改善箇所説明図

ロングブロックエンジン

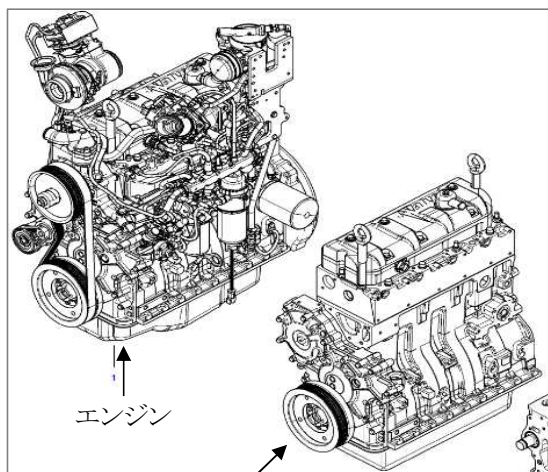
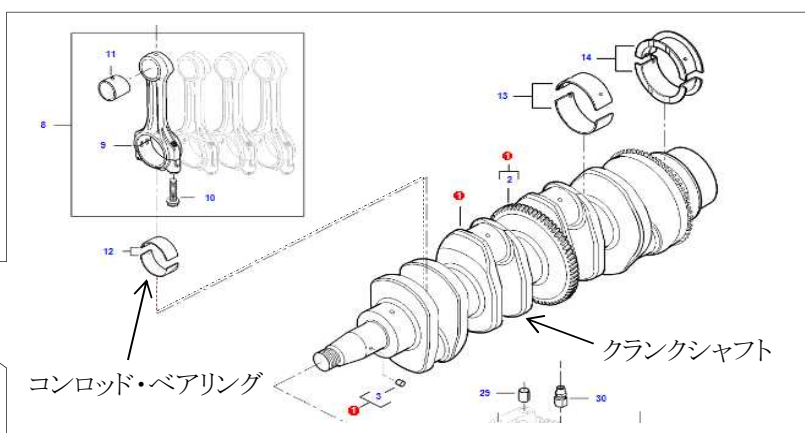
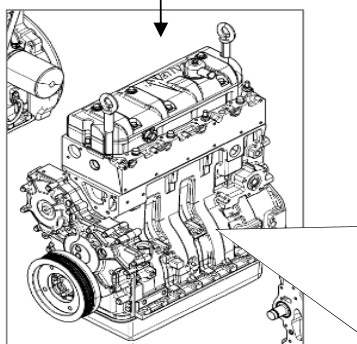
(不具合内容)

農耕トラクタのクランクシャフトにおいて、表面の仕上げ工程が不適切なため、クランクシャフトの表面仕上げが粗いものがある。そのため、そのままの使用を続けると、コンロッド・ベアリングが摩耗し、エンジンから異音が発生するおそれがある。

(改善内容)

全車両、クランクシャフトのシリアル番号を確認し、対象のクランクシャフトが装着されていた場合はロングブロックエンジンを対策品に交換する。
